(仮称) 弥生町六丁目公園西側遊歩道について

(仮称) 弥生町六丁目公園について、西側遊歩道の形状を基本設計から変更したので報告する。

別紙、平面図のとおり

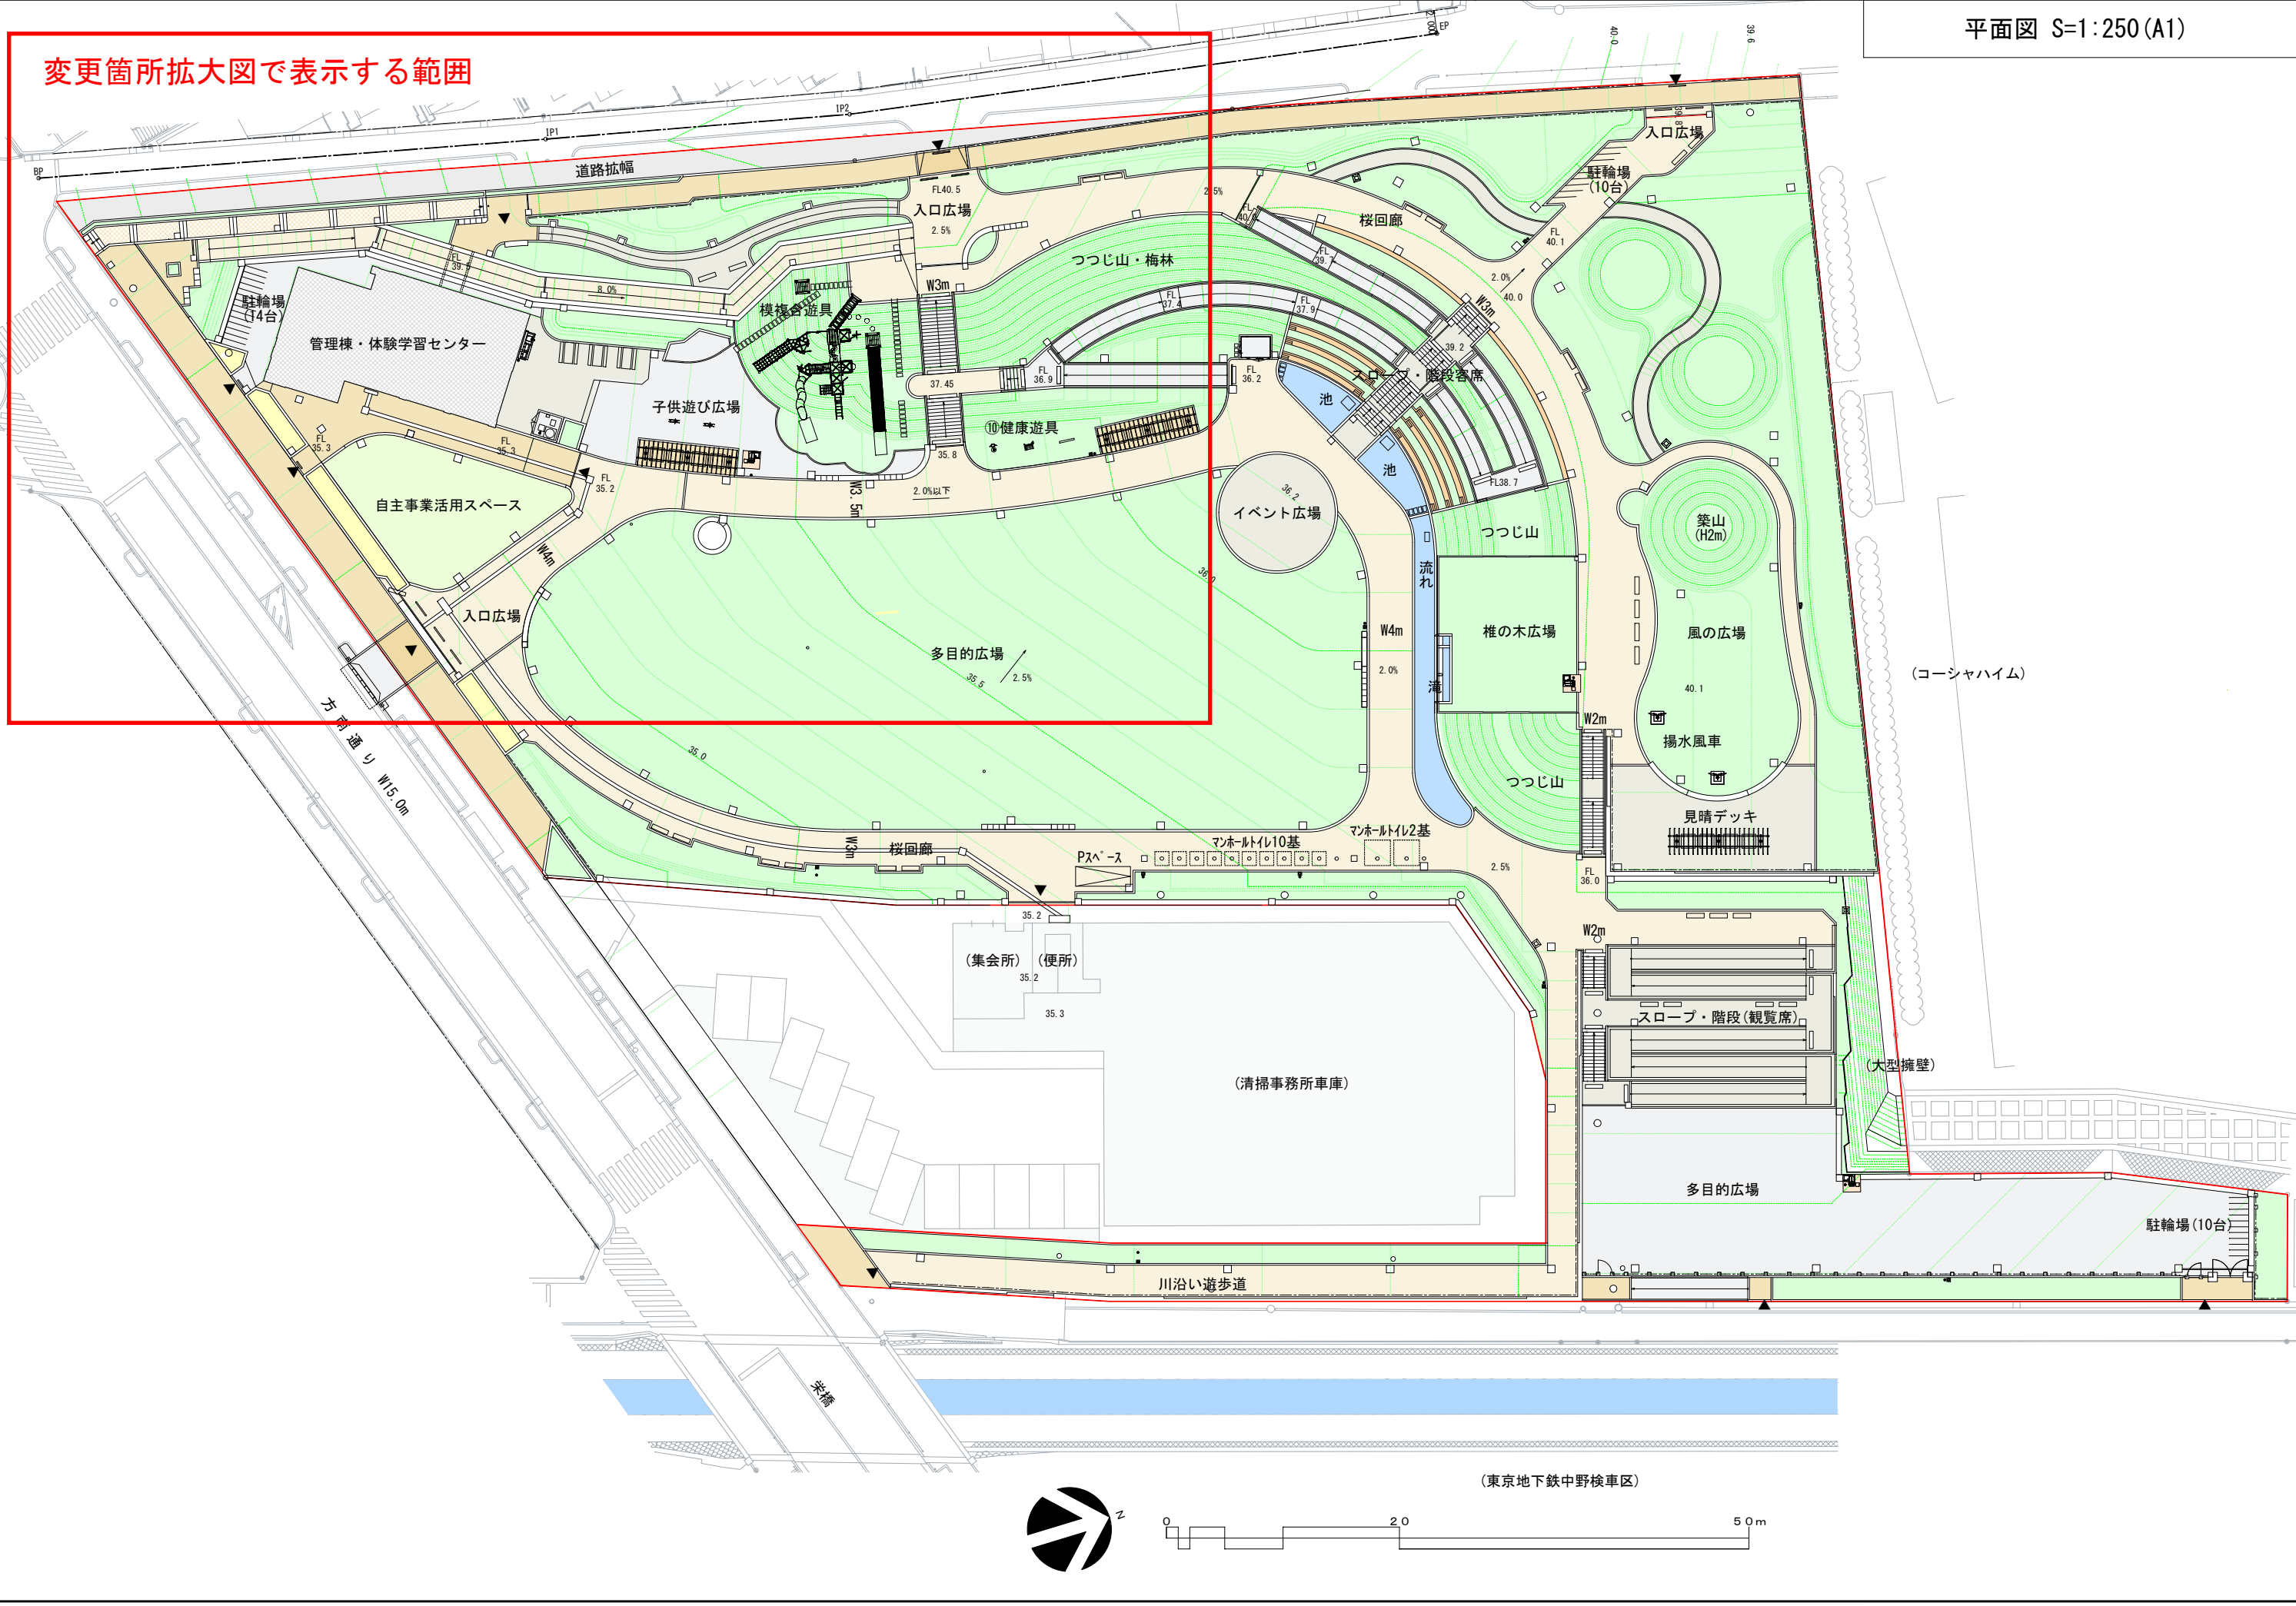
西側区道の歩道を兼ねる園路について、縦断勾配が基準値を超える部分を解消することが困難なため、基準に合わせて、園路を一部階段状に変更するとともに、新たに高齢者や車いす使用者に配慮した迂回園路を設ける。
